ACTA NÚMERO TREINTA Y SIETE – DOS MIL VEINTIUNO: En el Salón de Sesiones de la Junta de Gobierno de la Administración Nacional de Acueductos y Alcantarillados, a las doce horas del uno de octubre de dos mil veintiuno, reunidos los miembros de la Junta de Gobierno para tratar los asuntos que en la agenda se detallan. Preside la sesión el señor Presidente, Ing. Rubén Salvador Alemán Chávez, contando con la presencia de los Directores Propietarios: Arq. Raúl Antonio Juárez Cestoni, Ing. Carlos Roberto Salazar Claros, Lic. Efraín Alexis Segura Valenzuela, Arq. Fernando Andrés López Larreynaga, Ing. José Antonio Velásquez Montoya; los Directores Adjuntos: Lic. Erick Gustavo Martínez Contreras, Licda. Irma Michelle Martha Ninette Sol de Castro y Lic. Roberto Díaz Aguilar. Faltó con excusa legal la Directora Adjunta: Licda. Karla Margarita Morataya de Trujillo. La sesión a que la presente acta se refiere se celebró con el carácter de Ordinaria. Y de todo lo acordado en ella da fe la Secretaria de la Junta de Gobierno, Licda. Juana Dolores López Reyes.

4.1.1) La Gerente de la Unidad de Adquisiciones y Contrataciones Institucional, somete a consideración de la Junta de Gobierno, solicitud

Suministro e instalación Cabo espiga x espiga de 24 pulgadas de diámetro de 1 M de longitud en canalización de alivio. Elemento AL-4

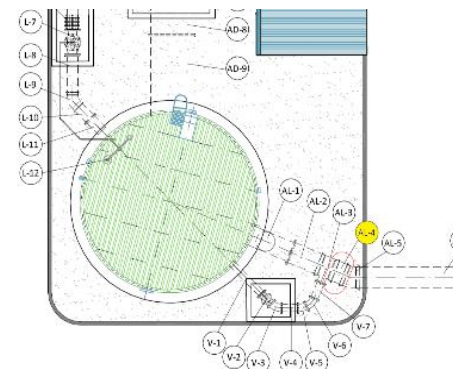
En reuniones preliminares, el contratista expuso la necesidad ante la ex – UEP y a supervisión sobre unos elementos mecánicos importantes para el funcionamiento de las líneas de vaciado y alivio en el tanque antigolpe de ariete que no fueron considerados en el plan de oferta con el que se adjudicó a PROYECTOS MODULARES S.A. DE C.V., la ejecución de este proyecto. De igual manera resaltaron la importancia de dar una respuesta de la acción a tomar con respecto a esta disyuntiva, ya que son elementos fundamentales para la conexión de las líneas de llenado y vaciado que comunican el nuevo tanque antigolpe de ariete. En consecuencia, a esta problemática había que someter a una orden de cambio en aumento los elementos en mención.

Este aumento de cantidades de obra que a su vez representa un incremento en los costos del contrato original. Fueron presentados de manera formal en la nota con REF.: ANDA TANQUE 006/2020 de fecha 28 de septiembre de 2020. En la que muestran los elementos que faltan en el Plan de Oferta necesarios para la conexión de dicho tanque.

Suministro e instalación de Junta de Desmontaje de 8 pulgadas Hierro Dúctil JB-150 con pintura Epoxica AWWA C219, en canalización de Vaciado. Elemento V-8

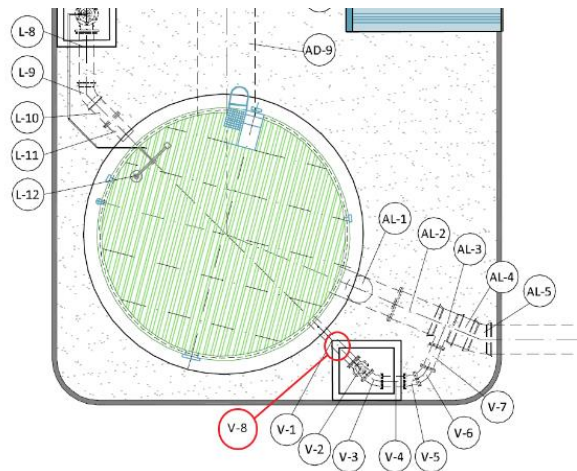
A su vez el contratista tuvo la iniciativa de proponer un elemento nuevo a ser agregado en la línea de canalización de vaciado. Este elemento se refiere a una junta de desmontaje que no está prevista en el contrato ni en los planos del diseño original; sin embargo, se consideró de mutuo acuerdo (contratista, ex - UEP, NK) que por conveniencia para un desmontaje en un mantenimiento ya sea preventivo o correctivo, es necesario este elemento ya que como se observa en el plano 0_ANDALP-T-TU_Completo, en línea de vaciado se fabricará una caja de válvula en la que este elemento no cuenta con un accesorio mecánico que le ayude al desmontaje práctico y que no comprometa algún daño en la línea o en los empaques entre juntas puesto que al ser todo el material y cada elemento en HIERRO DE FUNDICION DUCTIL no hay una elasticidad óptima en el espacio confinado del pozo, por lo que es necesario implementar un accesorio mecánico que permita la maniobrabilidad de los elementos en mención. Siendo este un elemento

mecánico de JUNTA DE DESMONTAJE. Accesorio que interceptará al elemento V-1 (carrete bridado) que será seccionado en 2 partes (entre las que se instala este nuevo elemento) de acuerdo con las medidas necesarias dadas en campo. Esto ayudara a que exista una manera óptima de realizar un desmontaje de la válvula de compuerta (elemento V-2) gracias a la retracción de los pernos que forman parte de la junta de desmontaje, que liberara el elemento V-2 dando un espacio idóneo para su fácil desmontaje.

Esta propuesta fue bien vista por las partes involucradas en el proyecto y se decidió que este elemento sería parte de la orden de cambio junto a los elementos antes mencionados. Este nuevo elemento se describe a continuación:

Teniendo así un sistema de vaciado más integral y fácil de un mantenimiento a futuro.
